ПАСПОРТ ДОСТУПНОСТИ
объекта социальной инфраструктуры (ОСИ)
МАДОУ города Нижневартовска ДС №61 «Соловушка»

АКТ ОБСЛЕДОВАНИЯ
объекта социальной инфраструктуры
К ПАСПОРТУ ДОСТУПНОСТИ ОСИ
МАДОУ города Нижневартовска ДС №61 «Соловушка»
№ 1

Приложение 1
к Акту обследования ОСИ к паспорту доступности ОСИ
МАДОУ г.Нижневартовска ДС №61 «Соловушка»
от 20.06.2021 г.

Фото 23

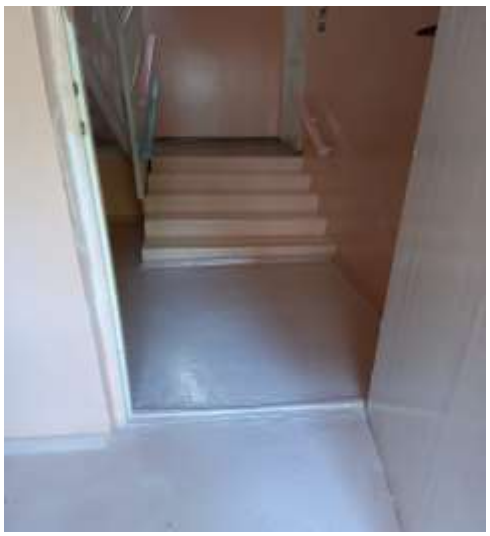
3.6	Пути эвакуации (в т.ч. зоны безопасности)	есть	-	8-12,14-23	Отсутствует специальное оборудование для организации эвакуации, в случаи возникновения ЧС, для различных нозологий инвалидности и МГН;	К, О, С, Г, У	Обеспечить наличие специализированного оборудования для оперативной эвакуации посетителей, включая людей с инвалидностью всех категорий и МГН;	- Оборудовать эвакуационные выходы, с учетом перепадов высоты, переносными, пандусами, для обеспечения своевременной эвакуации пациентов в случае возникновения ЧС; - Размещение тактильной таблички с нанесением пиктограммы «эвакуационный выход» размером неменее 200х200 мм; - Размещение тактильной таблички с нанесением пиктограммы «направление

движения» размером не менее 150х150 мм с размещением на путях движения по направлению к эвакуационных выходам; Обеспечить на объекте, в рамках исполнения требований ГОСТ 12.1.004-91, ГОСТ Р 12.2.143-2009, а именно: наличие фотолюминесцентной эвакуационной системы с размещением на путях движения и эвакуации посетителей, включая людей с инвалидность и МГН; Обеспечить расчетное количество Эвакуационных Кресел (ЭЛКС) Самоспас;
	ОБЩИЕ требования к зоне	Есть	-	8-12,14-23, 43-49,52, 38-41	Нарушение действующих норм СП 59.13330.2016 не выявлено	К, О, С, Г, У	-	-

Фото 66

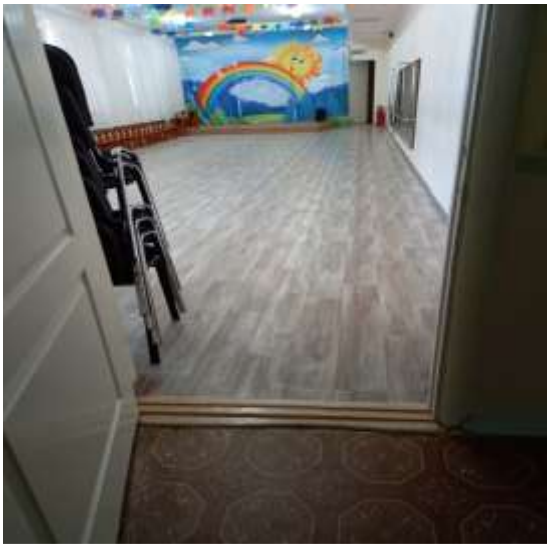
имеющих инвалидность по зрению и слуху;
4.2	Зальная форма обслуживания	есть	-	63,66-70	Отсутствует нормативная ширина проходов, регламентированных нормами СП 5913330.2016	-	Привести в соответствие с действующими нормами СП 59.13330.2016	Обеспечить расстановку столов, (требуется использование специализированной мебели, вспомогательного оборудования и инвентаря. Оборудование должно обеспечивать беспрепятственное движение инвалидов. Ширина прохода не менее 1,1 м., для обеспечения свободного огибания при проезде кресла-коляски;
4.3	Прилавочная форма обслуживания	нет	-	-	-	-	-	-
4.4	Форма обслуживания с перемещением по маршруту	нет	-	-	-	-	-	-
